Projet de Centrale Hydroélectrique sur le Ruisseau du Colomban (Savoie)

Note en réponse à l'avis de la Mission régionale d'autorité environnementale (MRAe) du 5 juillet 2022

8 août 2022

Évolution de la température dans le tronçon court-circuité - RVI780, 2019

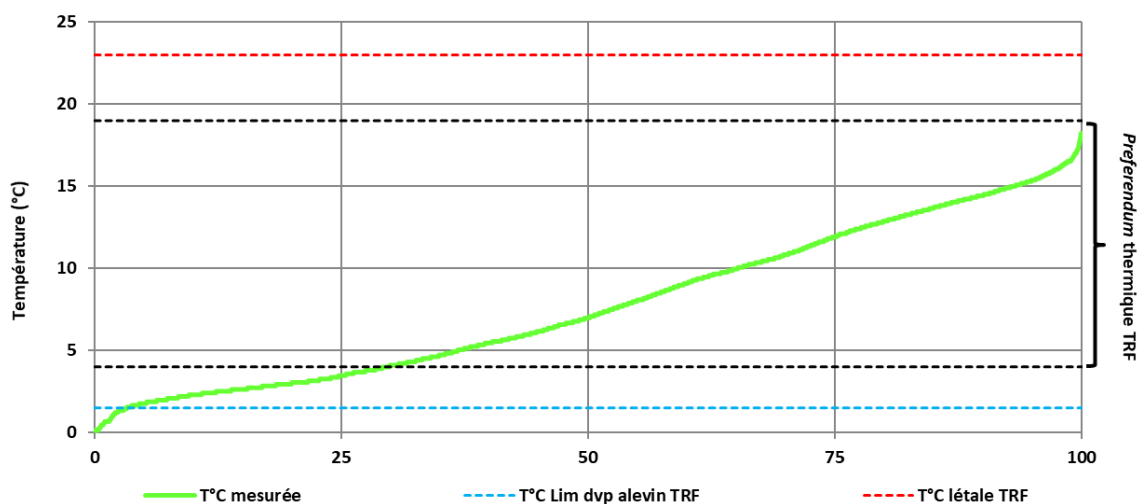
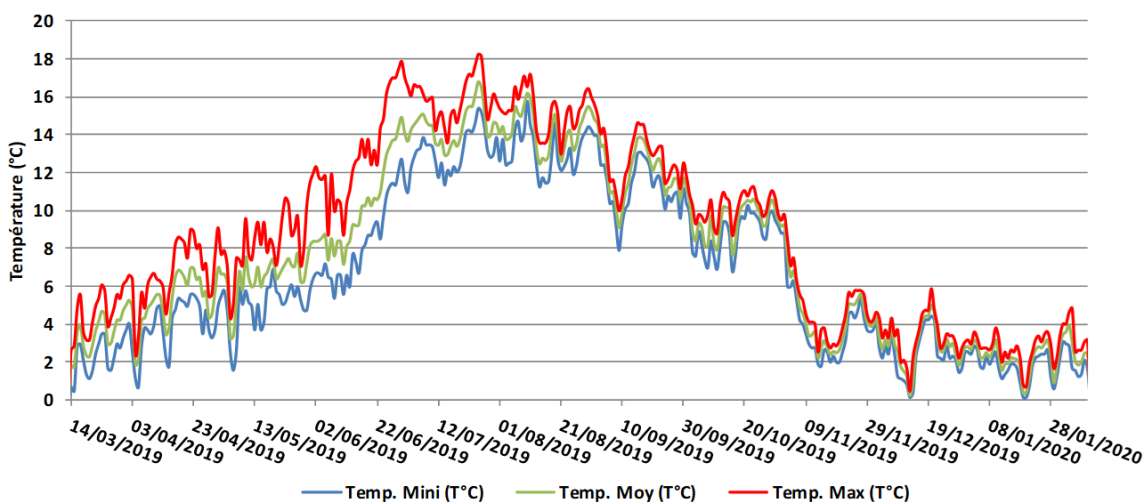
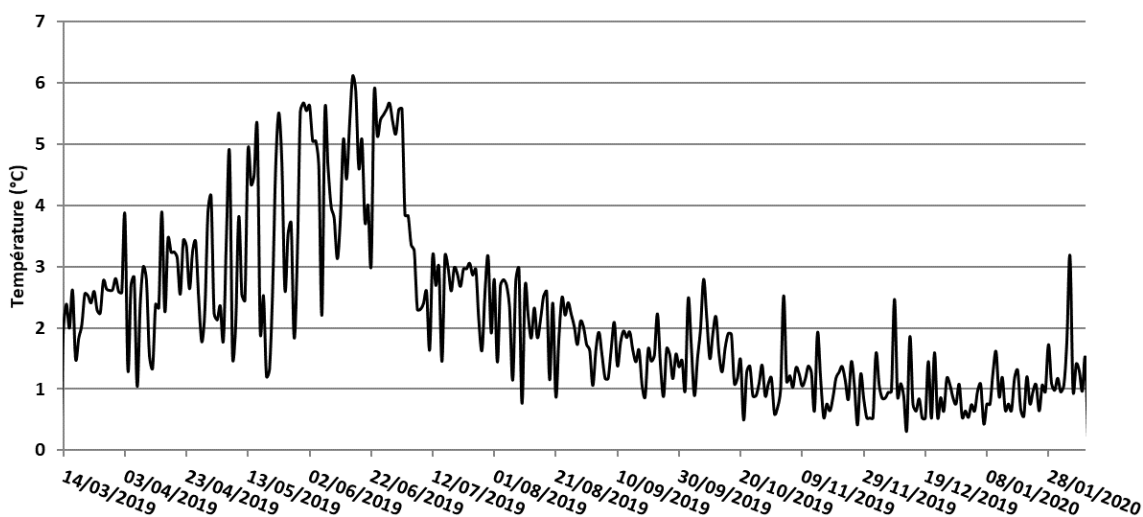
N° DE PAGE DE L'AVIS	REMARQUE DE LA MRAE
8	« L'Autorité environnementale recommande de compléter l'état initial en matière de suivi qualitatif du cours d'eau et de préciser le contexte météorologique du suivi thermique effectué. »

Dans le détail, on retiendra de l'analyse de ces deux courbes :

- > En période estivale, la température n'est jamais supérieure à 20°C et la température moyenne journalière est généralement inférieure à 16°C (quelques pointes aux alentours des 17°C) ;
- > En période hivernale, la température moyenne journalière est comprise entre 0 et 4°C ;
- > Les amplitudes thermiques journalières (différence entre les températures extrêmes d'une journée) sont assez élevées en période estivale (6,1°C au maximum) et faible en hiver (2,0°C) (cf. Graphique ci-dessus).

En période estivale, les températures relevées sont favorables à la vie piscicole, car elles sont inférieures à 18°C. En revanche, en période hivernale, elles sont moins favorables, car elles sont le plus souvent inférieures à 4°C (préférendum thermique pour la truite commune est compris entre 4 et 19°C), et même régulièrement aux alentours de 2°C, soit proche de la température limite de développement des alevins (entre 1 et 1,5°C).
